**DEMANDE D'AUTORISATION DE RECHERCHE D'UN GÎTE GÉOTHERMIQUE ET D'AUTORISATION  
D'OUVERTURE DE TRAVAUX MINIERS SUR LA COMMUNE D'ALFORTVILLE**

La présente enquête a pour objet un projet de réalisation d'une opération de géothermie à Alfortville (94), porté par le Syndicat Mixte Alfortville Géothermie (SMAG), et sur l'étude d'impact associée datée d'août 2021. Ce projet s'inscrit dans le cadre d'une demande d'autorisation de recherche d'un gîte géothermique à basse température et d'une demande d'ouverture de travaux de forage exploratoire déposées au titre du code minier.

**Figure 1 : Zones favorables pour l'exploitation du Dogger (BRGM)**

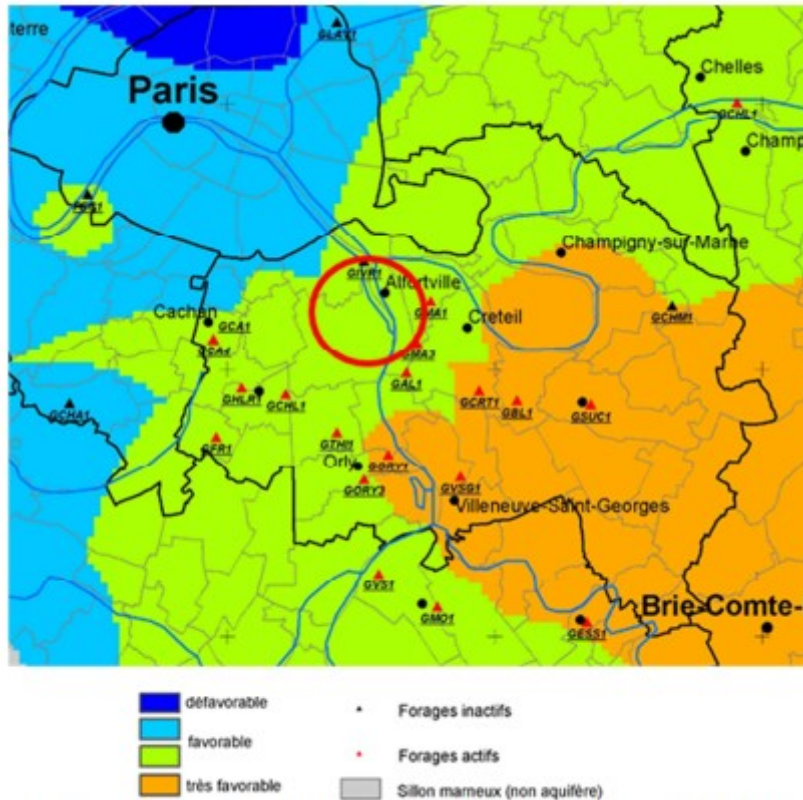
*Le SICUCV s'est mis en configuration pour réaliser ce projet. Le cahier de prescriptions pour les constructeurs en ZAC impose la compatibilité du bâtiment avec un régime de température au primaire de 70°/40°C, régime du futur réseau géothermique (le régime hors géothermie aurait été 90°/60°C). Ce cahier est annexé à la convention SICUCV/EPAORSA. L'antenne sud du réseau qui relie la station d'échange principale (rue Geffroy – Ardoines) à la ville de Choisy va être modifiée en réseau basse température de 2022 à 2023, profitant du réaménagement des voiries (dévoisement des réseaux pour l'implantation du TZEN5). Cet investissement fait l'objet d'une fiche action proposée au CTE du Territoire Grand Orly Seine Bièvre.*

*2. De la possibilité de développer une géothermie profonde au Nord d'Alfortville A noter qu'au Nord d'Alfortville dans le secteur des Ardoines et sur l'ensemble de la commune de Vitry-sur-Seine, le Dogger présente un caractère favorable avec des températures de  $70 \pm 2$  °C (Cf. Figures ci-dessous).*

Figure 5: Champ prévisionnel de températures à l'horizon 2022 et simulation au puits GAL-2

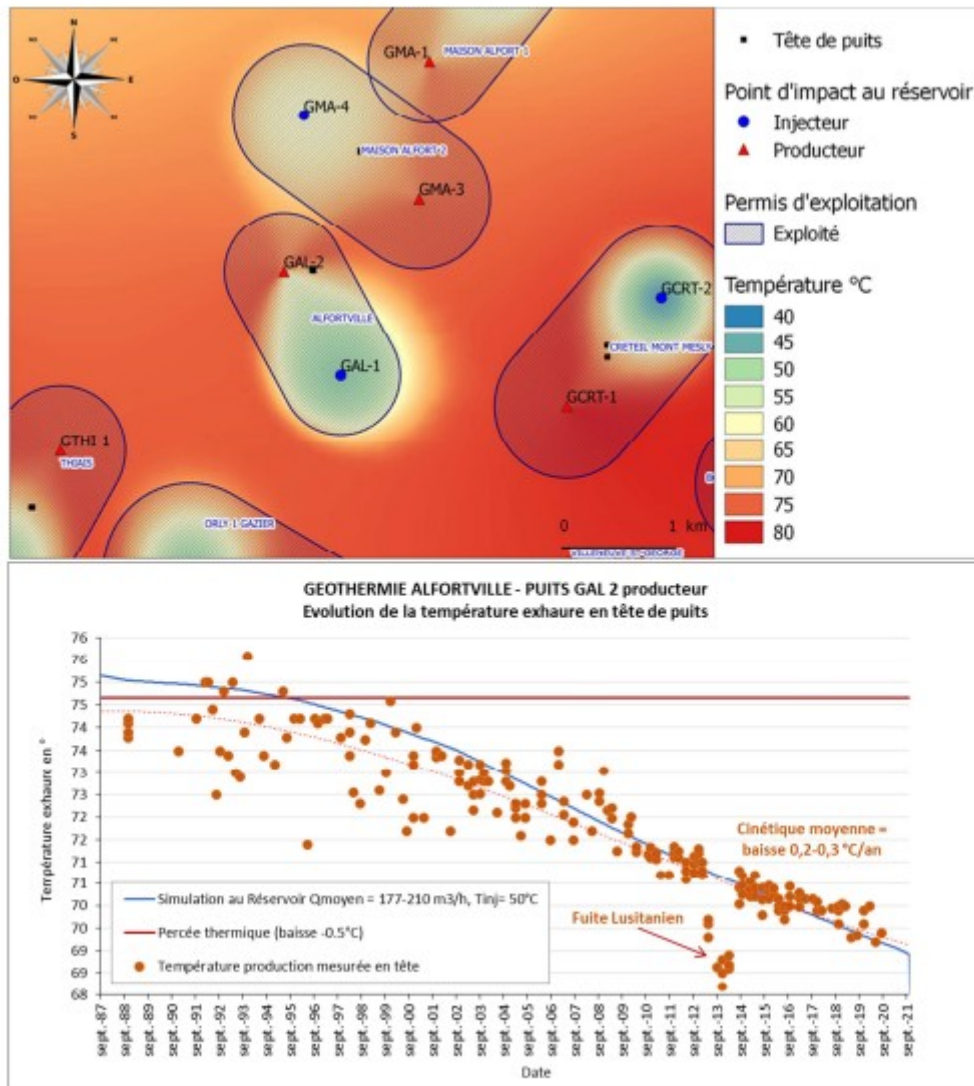
### Observation déposée (en double exemplaire) par M. BARON, mairie de Vitry

Le nouveau projet d'Alfortville répond au double enjeu de renouvellement des installations vieillissantes et de la nécessité de pérenniser et amplifier la production géothermale de la commune et

de répondre aux futurs besoins du réseau sud de la commune. L'analyse des résultats acquis depuis 1987, sur le doublet existant, permet de constater que le refroidissement observé au puits de production d'Alfortville (GAL-2) est principalement imputable au fonctionnement propre du doublet d'Alfortville par recyclage de sa propre bulle froide. La cinétique du déclin de la température de production est estimée entre 0,2 et 0,3°C/an depuis 1998. En 2022 la température en fond de puits GAL-2 devrait atteindre environ 69°C soit une baisse d'environ 4°C par rapport à la température initiale (Cf. Figures suivantes).
